Viva o Centro  
São Paulo

## Análises e propostas da Associação Viva o Centro ao projeto apresentado pela Emurb para a Reforma da Praça Roosevelt

Análises elaboradas com base em plantas, CD-Rom e apresentação feita  
pela Emurb na Associação Viva o Centro em 10 / 02 / 2009

março . 2009

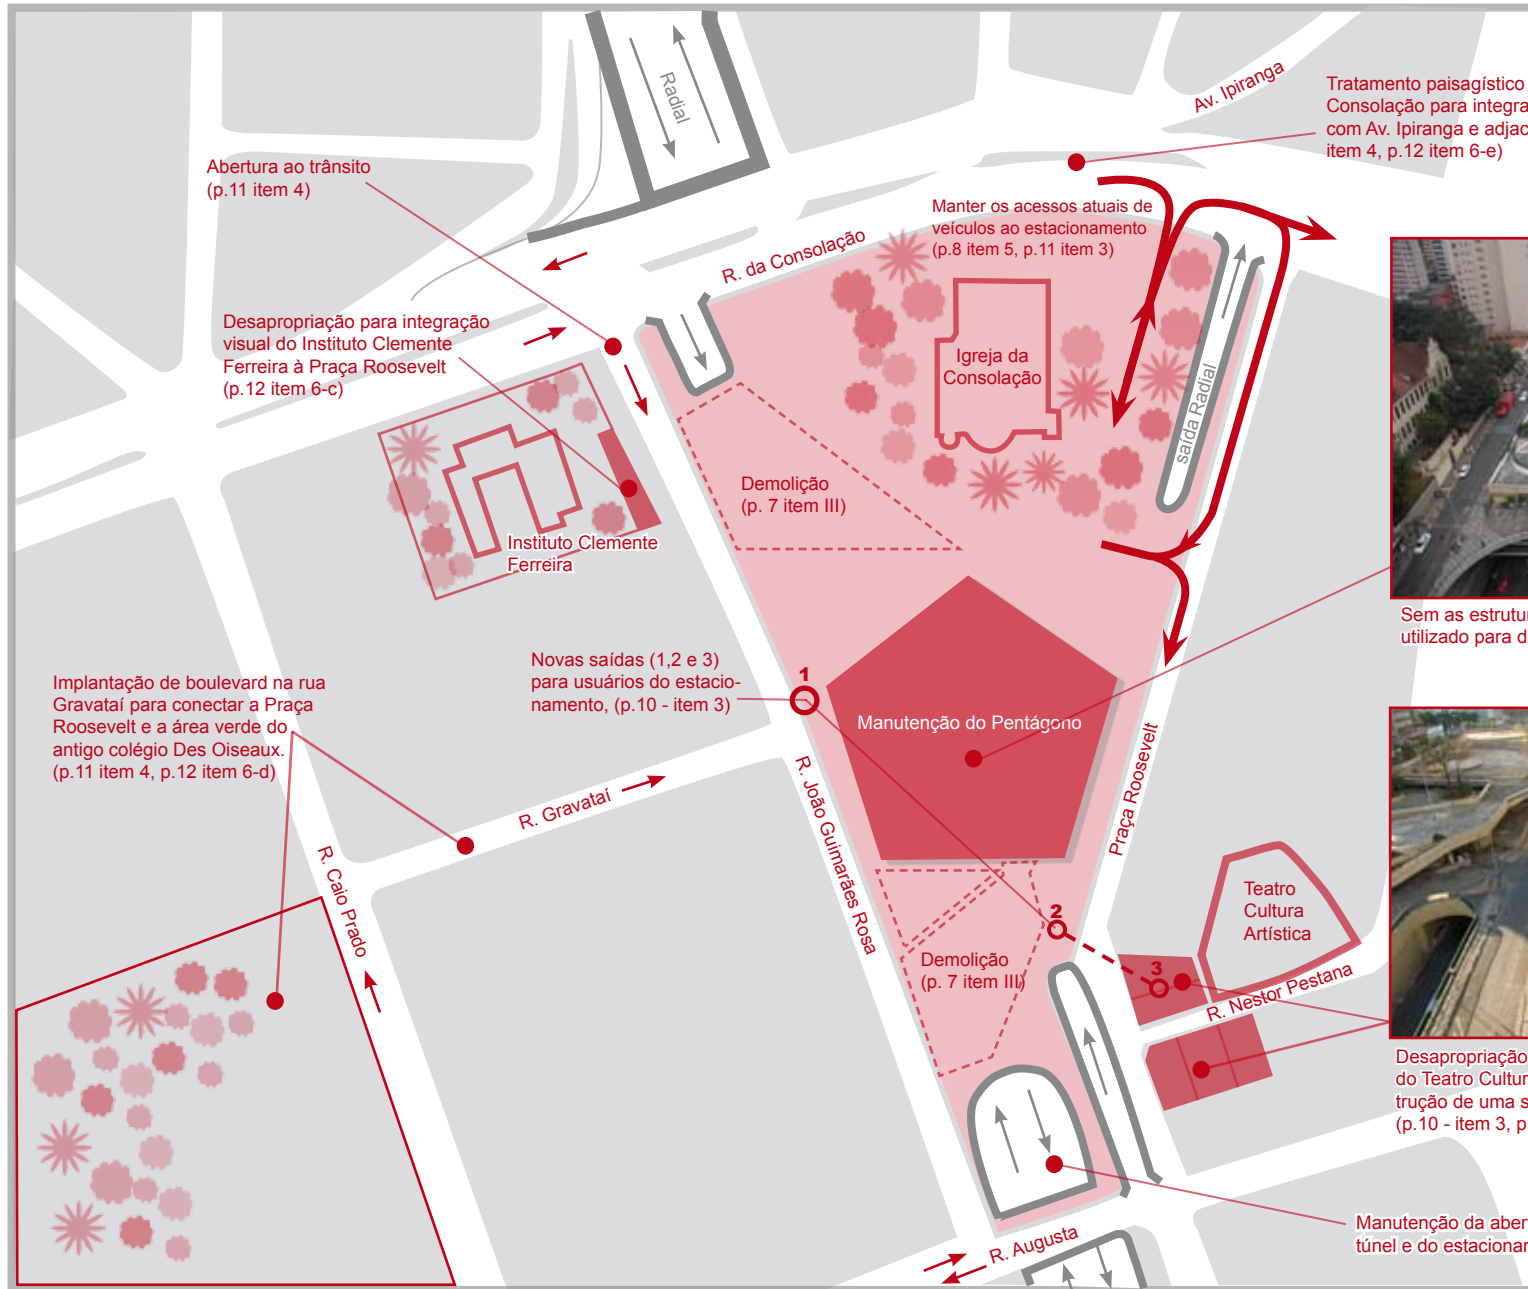
Desapropriação dos imóveis assinalados para integração do Teatro Cultura Artística ao complexo da praça e construção de uma saída para usuários do estacionamento (p.10 - item 3, p.12 item 6-a)

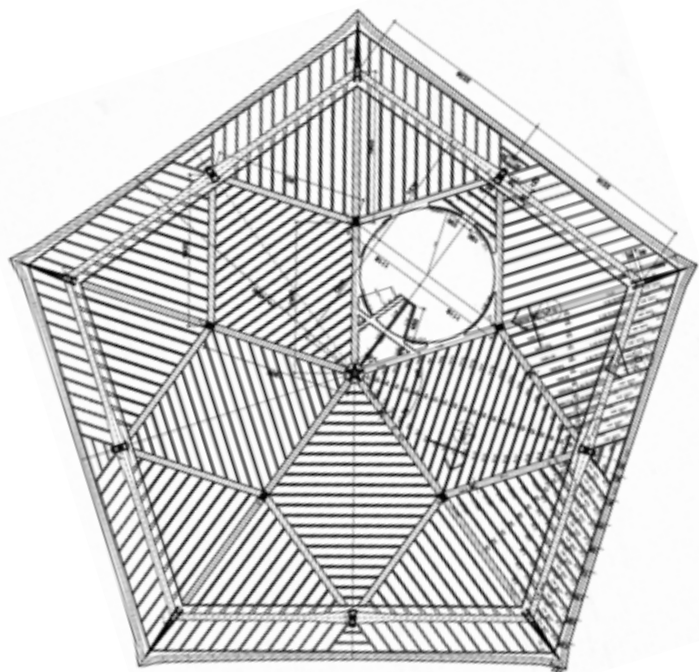
Sem as estruturas adjacentes, o pentágono poderia ser utilizado para dar um uso forte à praça (p.10 item 2).
